# Shearwater Teric 韌體發行說明

## 版本21 2021年11月1日

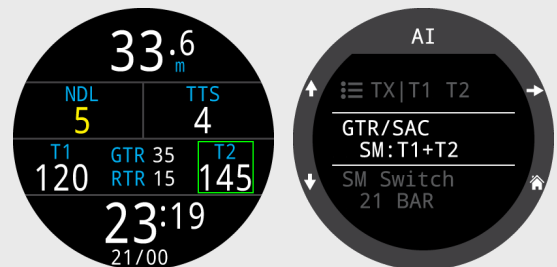
添加了側掛模式。

側掛模式的不同點包含：

- 提示更換氣瓶的提醒指示器。
- SAC和GTR的計算是基於兩個氣瓶的總氣體量。氣瓶大小必須相同。

添加了一個RTR（剩餘的冗餘時間）顯示選項。這是僅對壓力較低的一個氣瓶計算的GTR（即假設壓力較高氣瓶丟失情況下的GTR）。

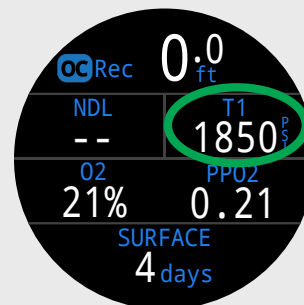
在OC Rec標準佈局中，可使用備用顯示替代TTS的顯示位置（右上）。
